RIQUALIFICAZIONE AREA EX ACETIFICIO VENTURI

RELAZIONE PREVISIONALE DI CLIMA/IMPATTO ACUSTICO

DOCUMENTAZIONE PREVISIONALE DI CLIMA ED IMPATTO ACUSTICO

(REVISIONE GENERALE COMPRENSIVA DI INTEGRAZIONI)

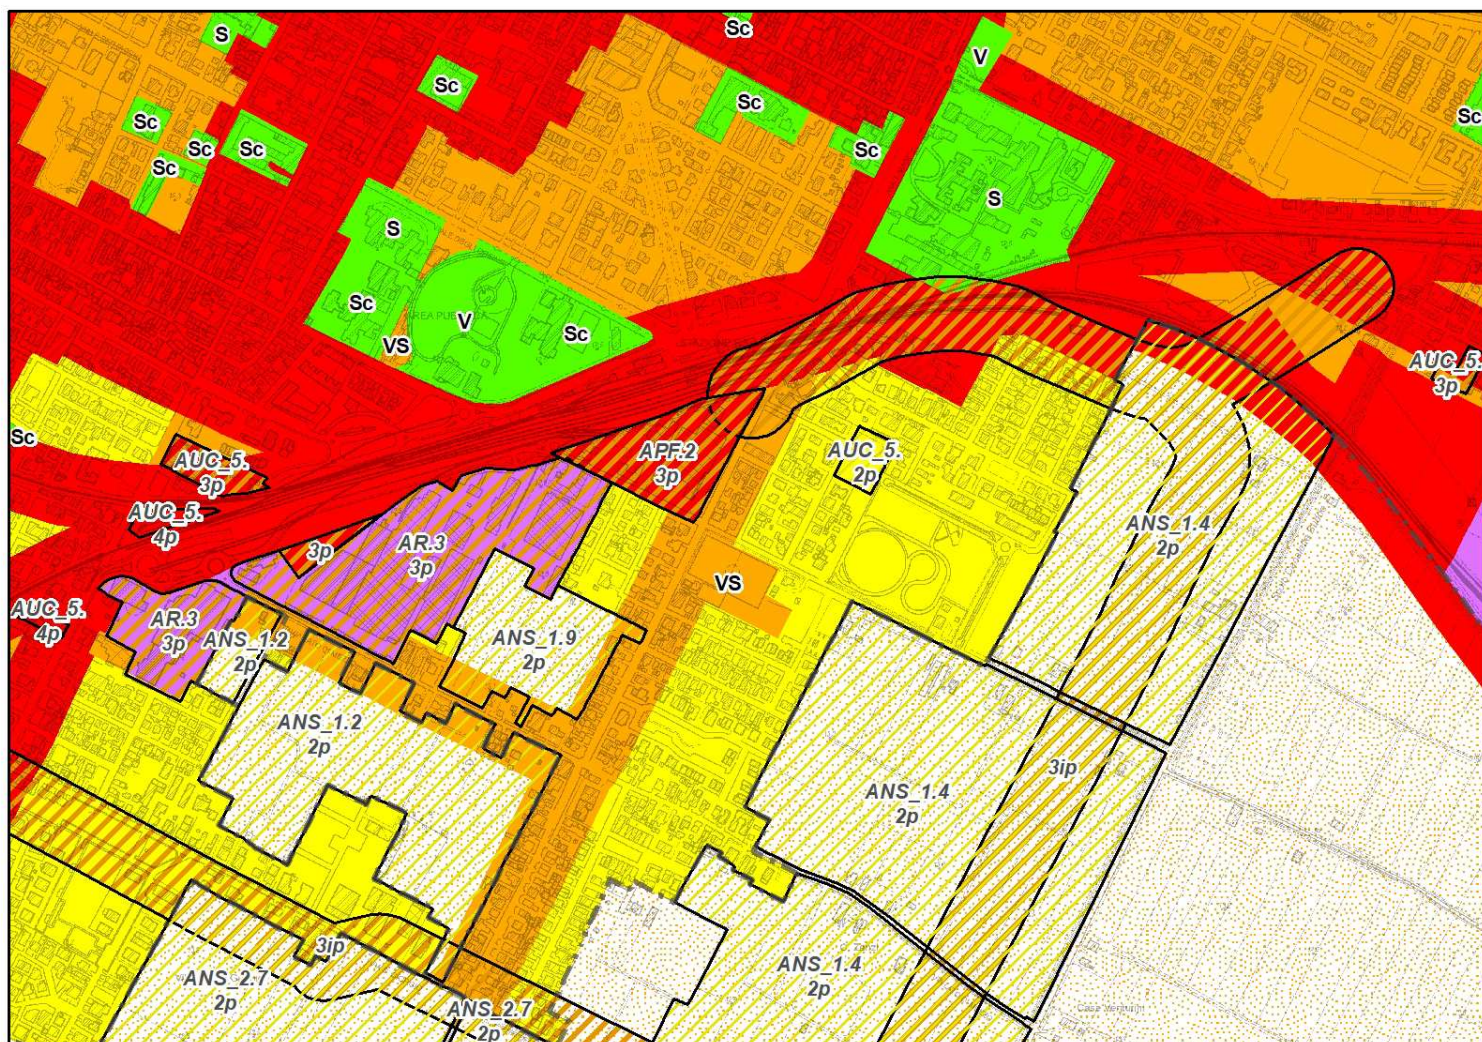
Via Taglioni - Si evidenzia una incongruenza fra la tipologia di strada (tipo E-F) e la proposta di variante di classificazione della fascia di prospicienza stradale (proposta in classe IV). La DGR 2053/2001, infatti, prevede per le strade E-F la classe III. Un inserimento in classe IV del tratto esistente dovrebbe essere sostenuto e documentato da variazioni significative di flussi di traffico e/o da modifiche costruttive della strada (ampliamento).

Si chiede nuovamente di presentare l'aggiornamento della cartografia dedicata (Tavola "Pertinenze infrastrutturali, quadrante sud") e relativa tavola di dettaglio in cui siano evidenziate le fasce di pertinenza ai sensi del DPR 142/2004.

Riportiamo a termine paragrafo la tavola di classificazione acustica relativa allo scenario di progetto dove si è corretto il disegno della fascia di prospicienza/pertinenza dei 50m (dimensione definita dalla DGR 2053/2001, in materia di classificazione acustica del territorio), inserendo anche l'ingombro delle rotatorie, inizialmente non rappresentate.

Copertura galleria. Posizionamento impianti a servizio della palazzina Welfare

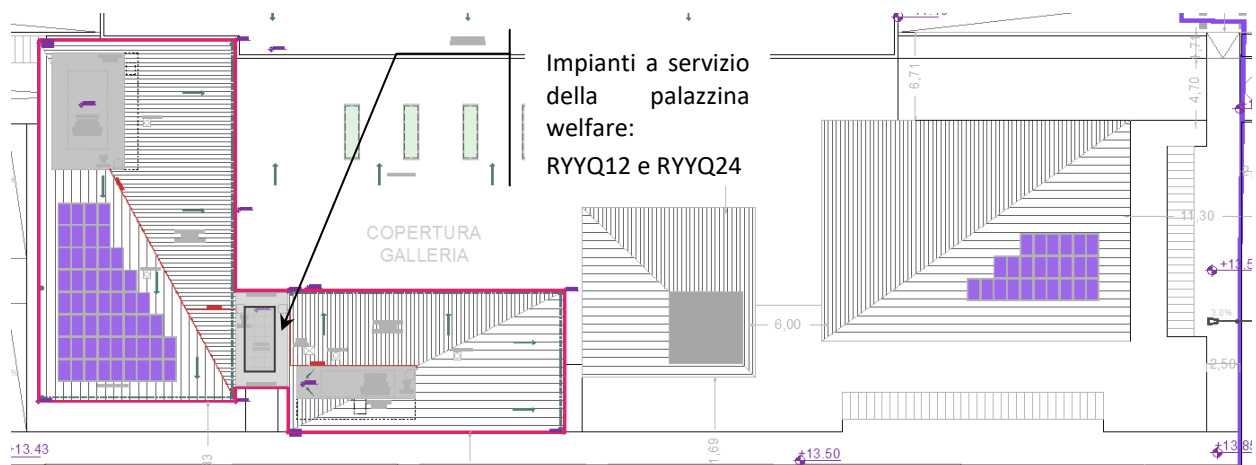
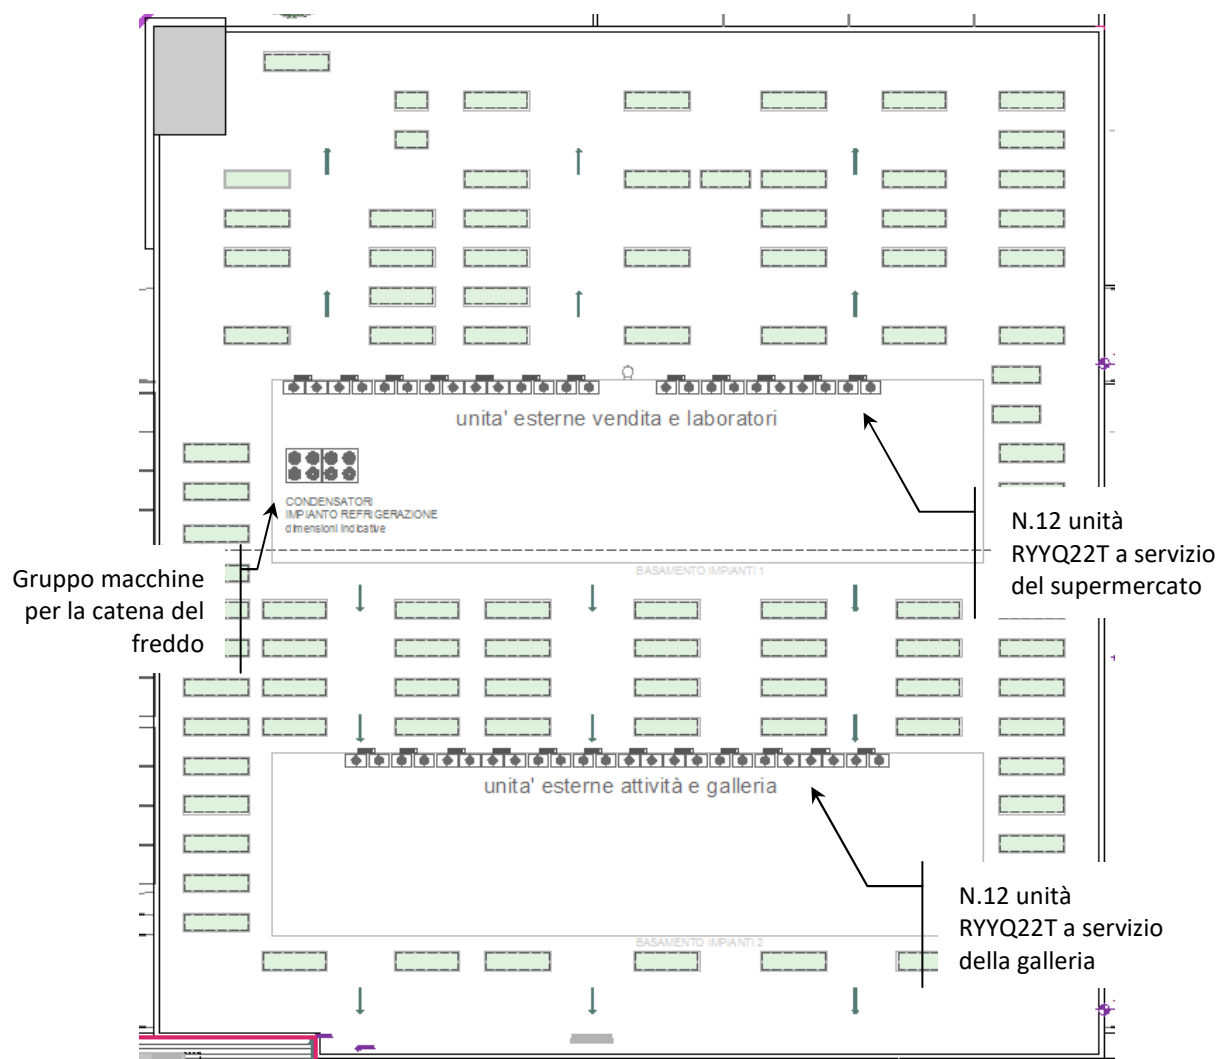
a. Supermercato: dovrà essere fornita planimetria quotata con la collocazione delle sorgenti impiantistiche e planimetria indicante il percorso di accesso, movimentazione dei mezzi pesanti per il carico/scarico, i punti delle baie di scarico per le varie tipologie di merci, gli orari previsti per gli scarichi, l'area di sosta per i mezzi pesanti in attesa allo scarico, specificando se interna o esterna al piazzale circondato dal muretto; dovrà inoltre essere maggiormente dettagliato l'apporto acustico delle operazioni di manovra e carico/scarico, simulando una operazione che preveda la tipologia del mezzo più impattante con tutte le sorgenti accese (motore, impianto refrigerante, nella posizione più sfavorevole, collocato sopra la cabina del camion), fornendo le sezioni del modello di propagazione.

b. Singole unità commerciali in galleria e poliambulatorio: si ritiene necessario fornire fin da ora descrizione, dislocazione, rappresentata in planimetria quotata, e caratterizzazione acustica delle sorgenti sonore a servizio tali attività, al fine di definire la compatibilità acustica dell'intero complesso nel suo insieme. La verifica dell'impatto acustico dovrà valutare i contributi complessivamente di tutte le sorgenti presenti e studiarne la collocazione meno impattante.

In ottica di personalizzazione d'analisi, in specifico riferimento al presente progetto, si è poi approfondita la progettazione impiantistica fornendo un assetto macchine adeguato a servire le strutture qui in progetto, andando ad individuare i seguenti elementi, sulla base dei quali si presenta di seguito la planimetria aggiornata riportante la disposizione delle macchine:

Riportiamo di seguito la planimetria del coperto, per descrivere il posizionamento delle macchine:

- Le macchine a servizio della palazzina welfare mantengono la collocazione già individuata nella relazione precedente e cioè in copertura al vano scale.

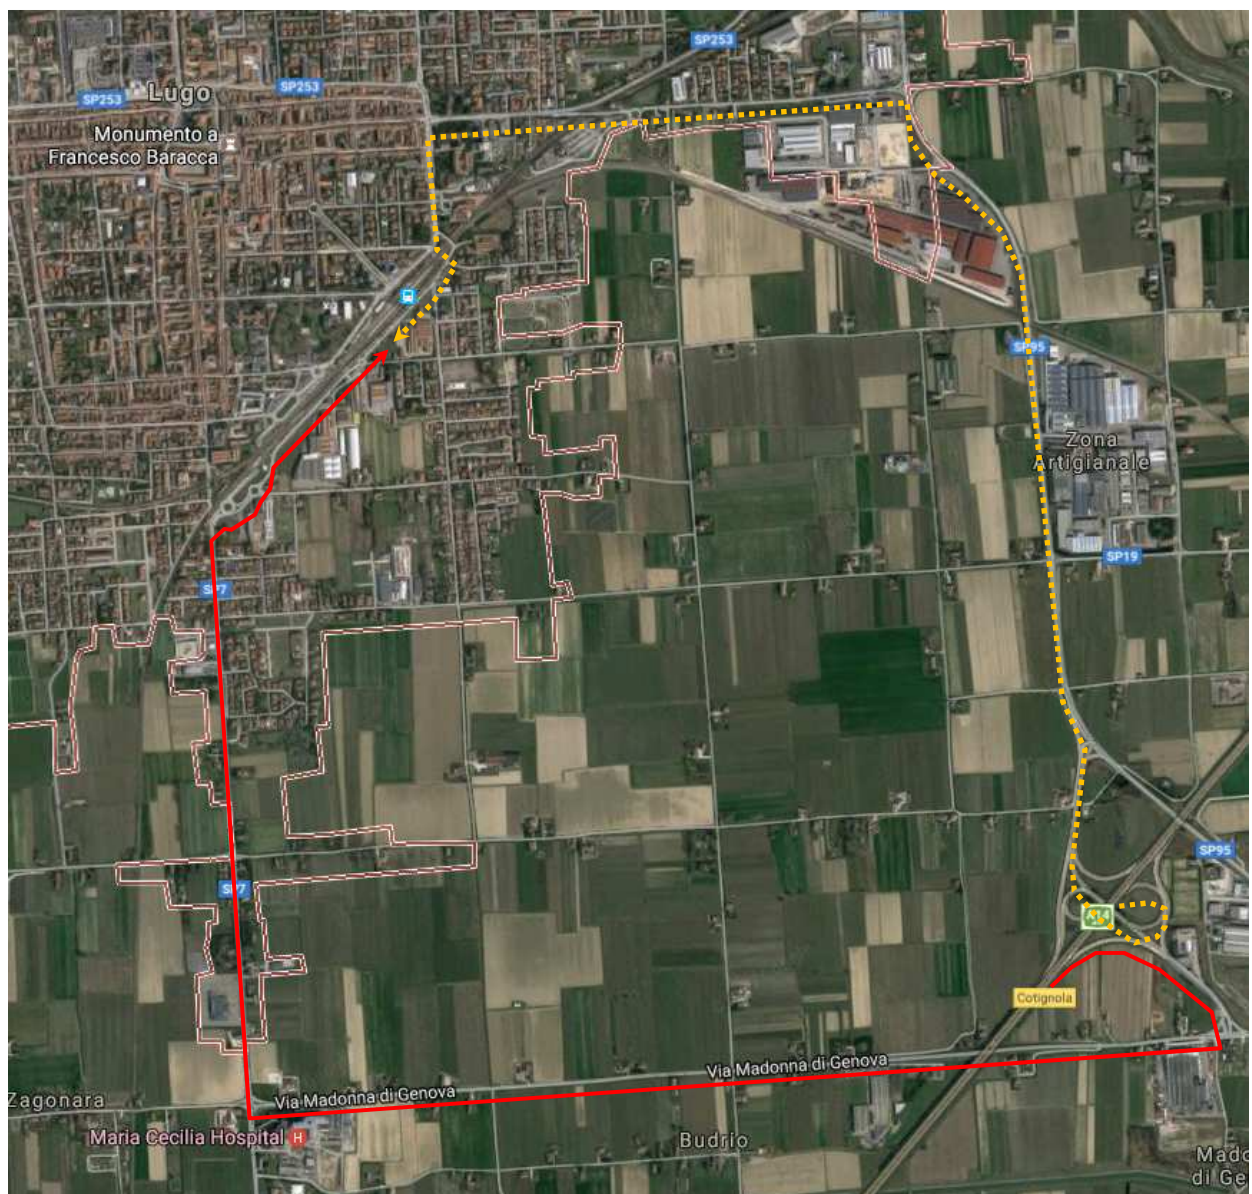
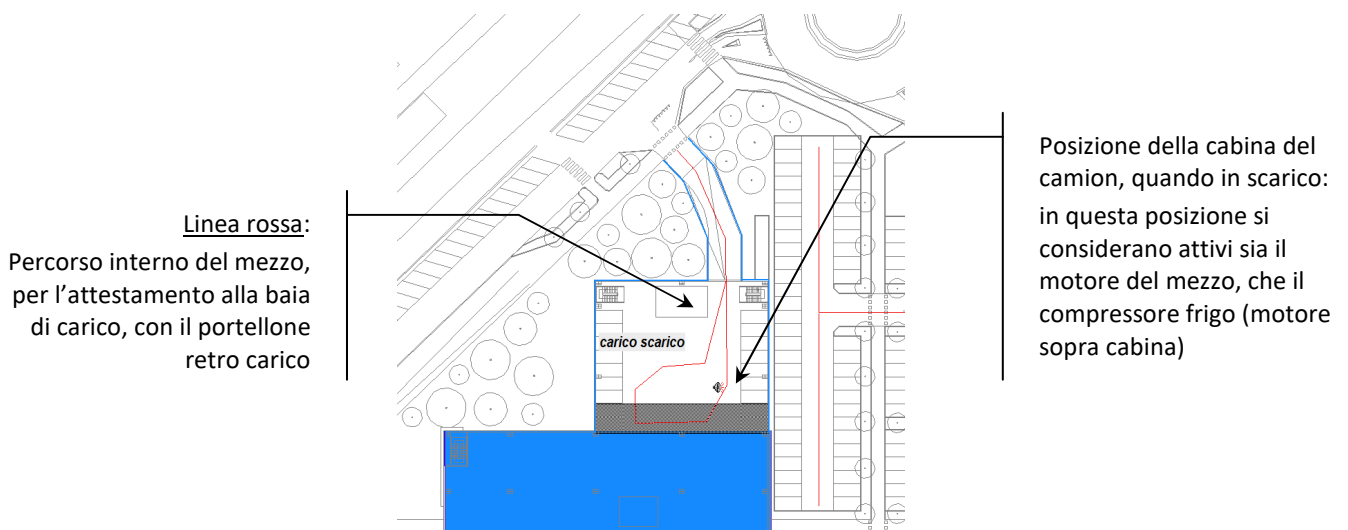
a. Supermercato: dovrà essere fornita planimetria quotata con la collocazione delle sorgenti impiantistiche e planimetria indicante il percorso di accesso, movimentazione dei mezzi pesanti per il carico/scarico, i punti delle baie di scarico per le varie tipologie di merci, gli orari previsti per gli scarichi, l'area di sosta per i mezzi pesanti in attesa allo scarico, specificando se interna o esterna al piazzale circondato dal muretto; dovrà inoltre essere maggiormente dettagliato l'apporto acustico delle operazioni di manovra e carico/scarico, simulando una operazione che preveda la tipologia del mezzo più impattante con tutte le sorgenti accese (motore, impianto refrigerante, nella posizione più sfavorevole, collocato sopra la cabina del camion), fornendo le sezioni del modello di propagazione.

A sostegno dell'asserzione riguardante il fatto che i conferimenti saranno solo diurni, segnaliamo che gli approvvigionamenti arriveranno dal polo logistico di riferimento del gestore della struttura commerciale, così da poterne governare le tempistiche in linea diretta ed evitare sia consegne fuori orario, sia il cadenzamento delle consegne, che avverranno una per volta, senza mezzi in attesa su strada e/o su corsello (azione mitigativa implicita del sistema gestionale della struttura in oggetto, da governarsi in sinergia da parte del capo negozio, con il polo logistico di riferimento.

In quanto alle percorrenze dei mezzi, in ottica di minimizzazione degli impatti, oltre che di fruibilità della rete stradale disponibile, assunto che i mezzi provengono dall'Autostrada, si indirizzeranno gli stessi verso l'uscita di Cotignola, per accedere al nuovo Centro Commerciale da via Felisio, fruendo quindi del nuovo sistema viario realizzato con il sottopasso ferroviario, e non dalla Provinciale Cotignola, evitando per altro il già gravato passaggio a livello di via Piano Caricatore.

L'area di sosta per i mezzi in attesa di scaricare è interna: i mezzi entrano in area dedicata e fanno manovra in attesa degli addetti allo scarico delle merci; una volta posizionato il mezzo presso la baia di carico la sosta avverrà rigorosamente a motore spento ed anche i compressori dei motori frigoriferi resteranno spenti, essendosi previste delle prese elettriche dedicate per il mantenimento in temperatura del mezzo durante le attività di conferimento.

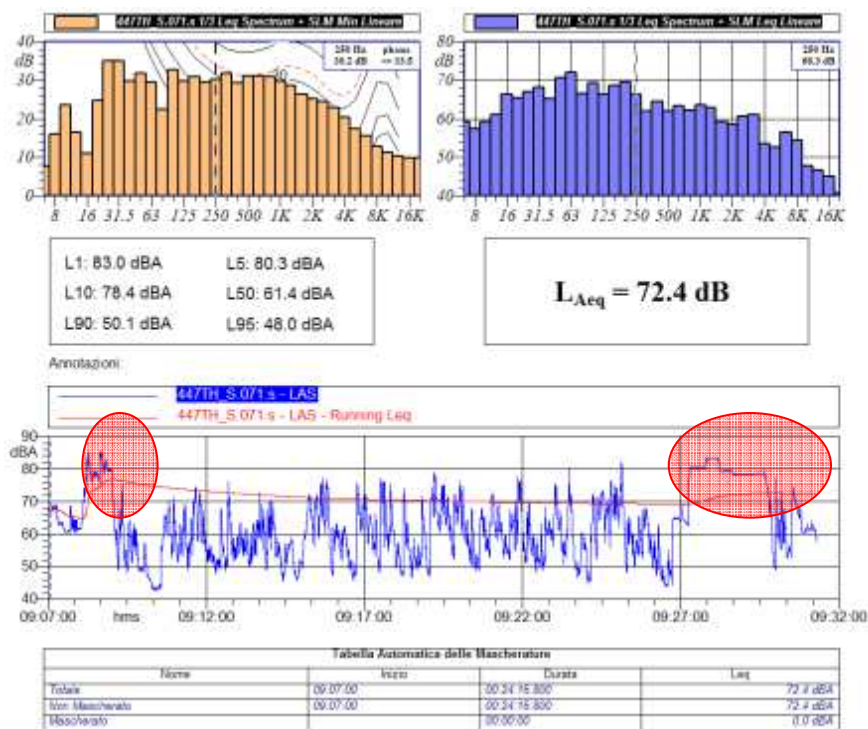
Il quesito ARPA richiama inoltre la volontà di simulare la condizione di potenziale massimo impatto, quando cioè sono accesi sia il motore del mezzo che il compressore frigo (condizione comunque escludibile a priori, anche se da valutarsi a titolo di cautela, stando agli assunti riportati poco sopra a riguardo e di cui si fa garante il gestore della struttura commerciale).

Presa a riferimento la misura già descritta nella precedente relazione per la quantificazione emissiva dell'attività di carico/scarico, riportante fra gli altri anche i conferimenti del surgelato, si può individuare tale condizione di massimo impatto nelle sezioni del grafico di misura sotto richiamato, quando si sono rilevati, a circa 2m dalla sorgente, circa 80dBA, con motore e compressore attivi.
